수 정 내 용

도명: 엔트리용 콘넥타 아답타 VER.3

도번: CN00907-7/3

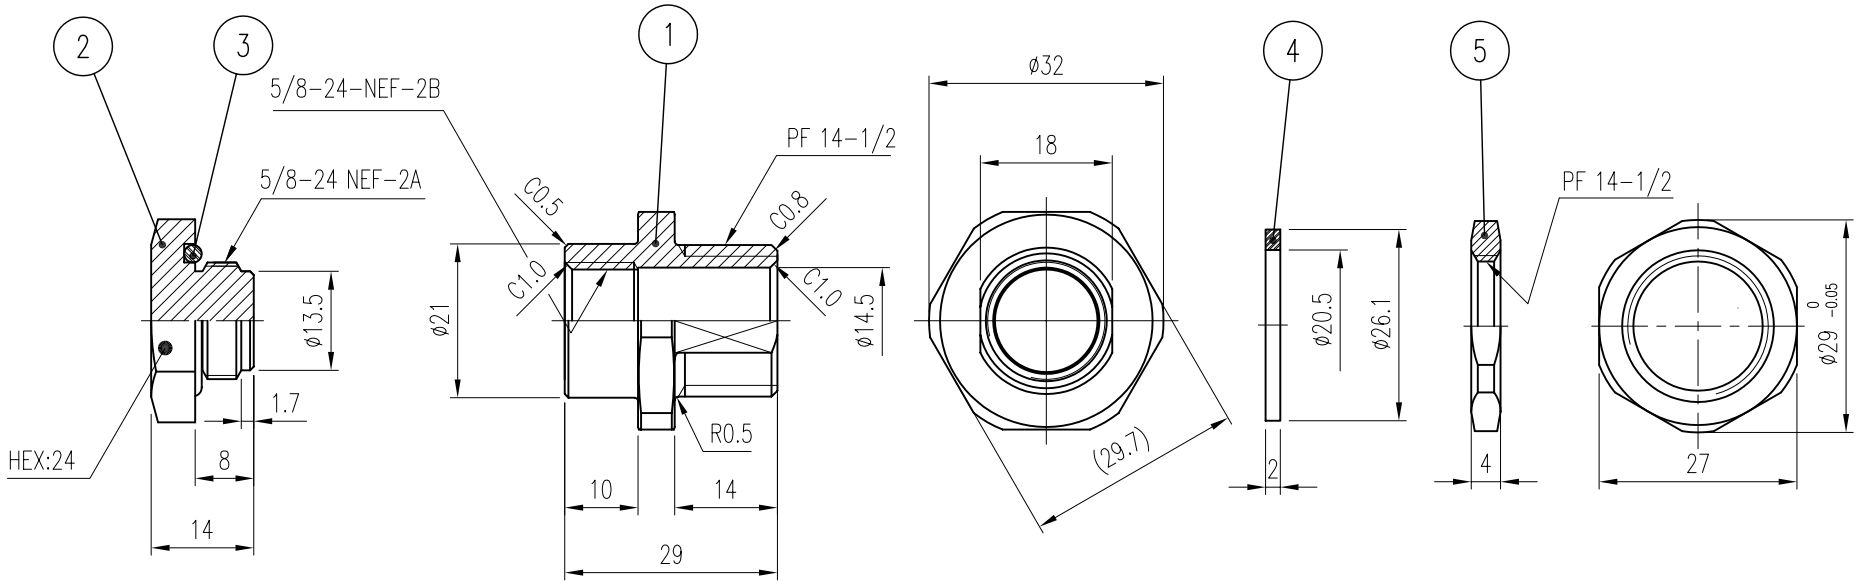
부호	내 용	수정자	승인자	년 월 일
1	신뢰성향상[설변NO.연구2007-152] (BODY와 체결 후 밀착되지않아 완전나사로변경)	최유나	윤상진	2007. 10. 4.
2	기타[설변처리No.200711-003] (GASKET 경도 변경)	최유나	윤상진	2007. 11. 21.
3	업체요청[설변처리No.200801-008] (NUT 외경 치수 관리)	김은희	윤상진	2008. 1. 30.

품번	품 명	수량	재 질	표면처리	비 고
△3	5	NUT	1	MBsBD	Nickel Plate	~~DNT00051-5/1 (NA006)~~ DNT00056-5/1
△2	4	GASKET	1	NBR 경도80%	Black	DGK00148-N/2 (GA005)
	3	GASKET	1	NBR	Black	DGK00046-N/1 (G8013)
△1	2	END CAP	1	MBsBD	Nickel Plate	DCV00039-5/1 (KA007)
	1	BODY	1	MBsBD	Nickel Plate	DBD01609-5/1 (DA306)
